ПАСПОРТ ДОСТУПНОСТИ

Объект: **Муниципальное бюджетное учреждение дополнительного образования «Детская школа искусств № 2 г. Брянки»**

ПАСПОРТ ДОСТУПНОСТИ
объекта социальной инфраструктуры (ОСИ)

АКТ ОБСЛЕДОВАНИЯ объекта социальной инфраструктуры К ПАСПОРТУ ДОСТУПНОСТИ ОСИ

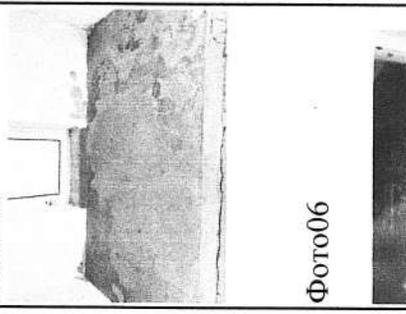
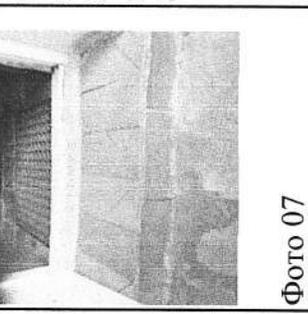
1.1	Вход (входы) на территорию	нет	-	-	-	-	-	-
1.2	Путь (пути) движения на территории	есть			Присутствуют неровности и выбоины на пути движения к объекту. Ширина 3,6м. Длина 5м. Покрытие асфальт, с глубокими выбоинами.	К, О, С	Необходимо устранить неровности и выбоины на пешеходном пути, которые не создающим вибрацию при движении по нему, а также обозначение дорожной разметкой на поверхности покрытия тактильной пиктограммой доступности для инвалидов (п.5.1.11 СП 59.13330.2020)	Капитальный ремонт

1.3	Лестница (наружная)	нет	-	-	-	-	-	-
1.4	Пандус (наружный)	нет	-	-	-	-	-	-
1.5	Автостоянка и парковка	нет	-	-	Места для транспорта инвалидов отсутствуют	К, О, Г, С, У	Обратиться в администрацию с предложением выделить 10% машиномест (но не менее одного места) для людей с инвалидностью, в том числе количество	- Капитальный ремонт

Комментарий к заключению: до устранения замечаний следует предусмотреть организацию помощи сотрудников для людей с инвалидностью, отсутствует выделенные места для парковки с инвалидностью отсутствует разметка на асфальте. Необходимы организационные мероприятия, капитальный ремонт дорожного покрытия на территории учреждения.

Фото 12

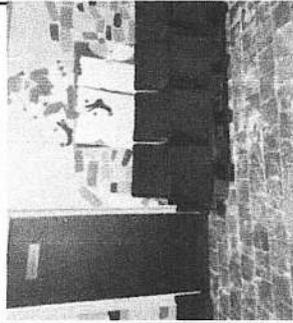
3.1	Коридор (вестибюль, зона ожидания, галерея, балкон)	есть	-	В зоне ожидания отсутствует доступные места, предназначенные для людей с инвалидностью, в том числе для инвалидов на кресла-колясках. Не обозначены зоны ожидания для людей с инвалидностью. Ширина 2,6м, 5,5м	К, О, С	Предусмотреть зоны отдыха для людей с инвалидностью в том числе на креслах-колясках.(р.6.2.5 СП 59.13330.2020) обозначить их пиктограммой доступности. -Оборудовать тактильной схемой движения, тактильной разметкой перед дверью (п.4.2.2 СП 59.13330.2020, ГОСТ Р 52875) Оборудовать настенными опорными поручнями согласно п.6.2.12 СП 59.13330.2020ГОСТ Р 515161м)	Капитальный ремонт
				-Отсутствует тактильная схема движения, тактильная разметка перед дверью.	К, С, О,	Текущий ремонт

Фото13

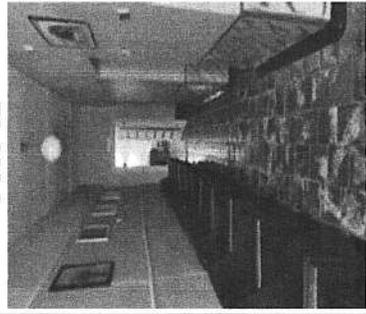
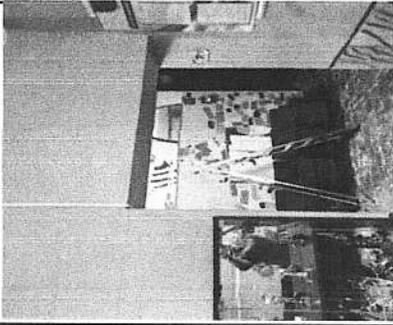
3.2	Лестница (внутри здания)	нет	-	<p>Фото 14</p> 	<p>-Отсутствует отбойник на стенах и дверях.</p>	С	<p>Оборудовать контрастной маркировкой габариты дверных проемов (п.6.1.7СП 59.13330.2020)</p>	Капитальный ремонт
3.3	Пандус (внутри здания)	нет	-		<p>-Отсутствует контрастная маркировка габаритов дверных проемов</p>	К, О, С, Г, У	<p>Оборудовать системой вызова (п.6.1.6 СП59.13330.2020)</p>	Капитальный ремонт
3.4	Лифт пассажирский (или подъемник)	нет	-		<p>- Отсутствует система вызова</p> <p>- Отсутствует тактильная – звуковая мнемосхема</p> <p>- Отсутствует информационная бегущая строка</p>	С, Г, Г	<p>Оборудовать тактильно-звуковой мнемосхемой (п.6.5.3СП59.13330.2020)</p> <p>Оборудовать холл информационной бегущей строкой (п.6.5.3,6.5,4,6.5.7 СП59.13330.2020)</p>	Капитальный ремонт Текущий ремонт

Фото 16

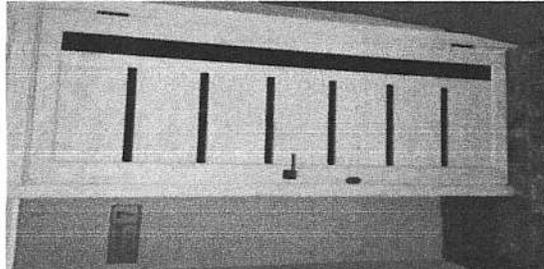
Ширина двери -
0,80

Высота порога -0,5

Отсутствует
система вызова

Отсутствует
система усиления
звука

Отсутствует
тактильно-звуковая
мнемосхема

Отсутствует
информационная
бегущая строка

Узкие коридоры,
ширина коридора
1,1м

(п.6.1.7 СП
59.13330.2020)

-Обеспечить ширину
дверей не менее 0,9м
(п.6.2.4.СП
59.13330.2020)

-Обеспечить высоту
порога дверного проема
не более 0,014м.До
момента адаптации
оборудовать дверной
проем инвентарным
мини пандусом (поб.2.4
СП 59.13330.2020)

Оборудовать системой
вызова (п.6.1.6 СП
59.13330.2020)

Ширина путей движения
(в коридорах, галереях и
т.п) должна быть не
менее 1.8 м. допускается
ширина коридора 1,5 м с
организацией разьездов
(карманов) для кресел-

колясок длиной не менее
2м при общей с
коридором ширине не
менее 1.8 м в пределах
прямой видимости
следующего кармана

Фото21

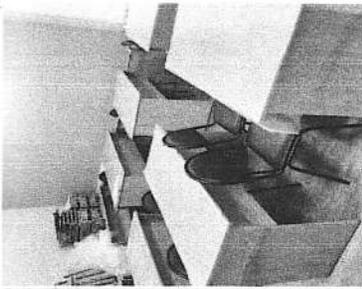
Не оборудовано место для обслуживания инвалидов

Обустроить место для обслуживания людей с нарушением слуха и обозначить его знаками доступности (п.8.1.7, п.8.7.4, п.8.7.6 СП 59.13330.2020)

Обеспечить необходимые размеры для зоны досягаемости инвалидов - колясочников (п.8.1.7СП 59.13330.2020)

Оборудовать системой усиления звука и обозначить его знаками доступности (п.4.3.8.1 ГОСТР 52131-2019, п.8.1.7, п.8.7.4, п.8.7.6 СП 59.13330.2020,

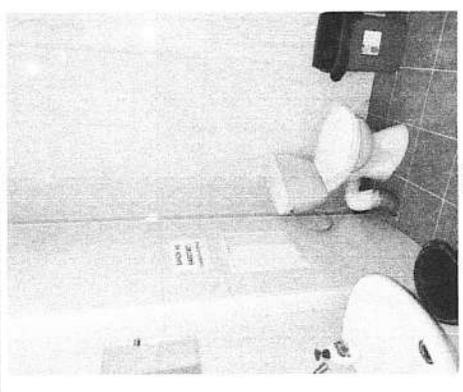
<p>Информационная вывеска с названием концертного зала не продублирована шрифтом Брайля</p>	<p>С</p>	<p>Тактильную табличку с названием концертного зала на контрастном фоне с использованием рельефных знаков и символов (п.6.5.9 СП 59.13330.2020)</p>	<p>ремонт</p>
4.2	Зальная форма обслуживания	есть	<p>В концертном зале не выделены специальные места для инвалидов на креслах-колясках, инвалидов с нарушениями зрения и слуха; при проведении мероприятий не организовано донесение информации в доступной форме людям с нарушениями восприятия;</p>	Г	<p>Обустроить место для обслуживания людей с нарушениями слуха и обозначить его знаками доступности (п.8.1.7, п 8.7.4, п.8.7.6. СП 59.13330.2020)</p>	Текущий ремонт
4.3	Прилавочная форма обслуживания	нет	-	-	-	-
4.4	Форма обслуживания с перемещением по маршруту	нет	-	-	-	-
4.5	Кабина	нет	-	-	-	-

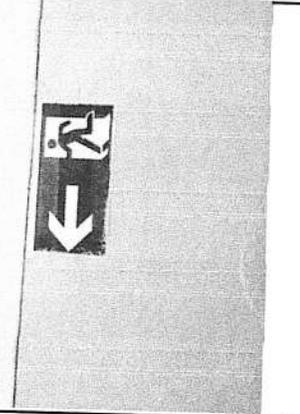
5.1	Туалетная комната	есть		<p>Снаружи по подходе к санузлу отсутствуют поручни</p> <p>Отсутствует наземная тактильная разметка на входе, вертикально расположена ручка двери</p> <p>Отсутствует система тревожной сигнализации</p> <p>Отсутствует тактильная схема санузла на сходе</p>	<p>К,О</p> <p>С,О</p> <p>С,О</p> <p>К, О, С</p>	<p>Оборудовать поручнями на подходу к санузлу Г.6 СП 136.13330.2012</p> <p>Оборудовать наземной тактильной разметкой вход, вертикально расположенной ручкой на двери (п.6.3.6.СП 59.13330.2020)</p> <p>Оборудовать санузел кнопкой тревожной сигнализации 9кнопка санузла на сходе 9п.6.5.2 СП 59.13330.2020)</p>	<p>Капитальный ремонт</p> <p>Текущий ремонт</p> <p>Капитальный ремонт</p> <p>Капитальный ремонт</p>
			<p>N фото</p> <p>Фото 28</p> <p>Фото29</p>

Нет оборудования, предусмотренного на унитаз, не соответствующим нормативам, отсутствуют опорные поручни раковины.	Тактильный	ремонт
Оборудовать опорные поручни из нержавеющей стали с откидным механизмом и фиксатором с одной стороны.	схемой санузла на сходе (п.6.3.6 СП 59.13330.2020)	Капитальный ремонт
Отсутствует свободное место сбоку от унитаза	Оборудовать опорными поручнями раковины (п.6.3.5 СП 59.13330.2020)	Капитальный ремонт
Отсутствует контрастное сочетание цветов в применяемом оборудовании дверь-ручка, санитарный прибор -пол -стена, стена -средств визуальной информации	Оборудовать свободное место сбоку от унитаза не менее 80см для коляски(п.6.3.3С П 59.13330.2020)	Текущий ремонт
	Использовать контрастные сочетания цветов в применяемом оборудовании дверь-ручка, санитарный

Комментарий к заключению: до устранения замечаний следует предусмотреть организацию помощи сотрудников для людей с инвалидностью в зонах целевого назначения. Привести санитарно-гигиеническое помещение к норме согласно п.6.3 Санитарно-бытовые помещения СП 59.13330.2020
